**Oggetto: Terna SpA ;**

**VAS del Piano di Sviluppo 2018 (PdS) della Rete elettrica di Trasmissione Nazionale.**

**Osservazioni al Rapporto Preliminare**

**OSSERVANTE: Comune di Cingoli (Macerata),**

Inquadramento dell'attraversamento della linea AAT nel territorio della prov. MC.  
Fascia di rispetto.

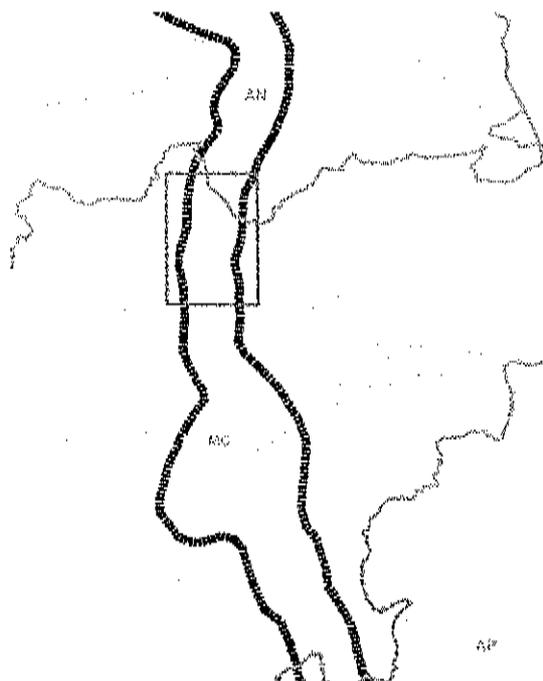
Il tratto di territorio del Comune di Cingoli (evidenziato nel rettangolo nella figura successiva) nel quale transita la linea AAT, è stato oggetto di valutazioni da parte dell'Amministrazione già nel 2009 e nell'occasione si osservarono carenze circa l'attenzione dei reali impatti che l'elettrodotto avrebbe potuto indurre nell'area.

Nel dettaglio, invero, il piano utilizza una parte del territorio maggiormente abitata, specie in località Grottaccia.

A ben vedere, in quella frazione, insistono edifici storici tutelati da salvaguardia per il particolare valore storico e artistico e un paesaggio con caratteristiche di pregio ambientale importanti per lo sfruttamento dell'economia turistica del Comune di Cingoli -Balcone delle Marche.

Si confermano, pertanto, quelle posizioni contrarie già espresse dal Comune di Cingoli e si chiede la rivisitazione del progetto, mediante un allontanamento della linea dalla zona di Grottaccia ricorrendo, altresì, all'interramento del tracciato.
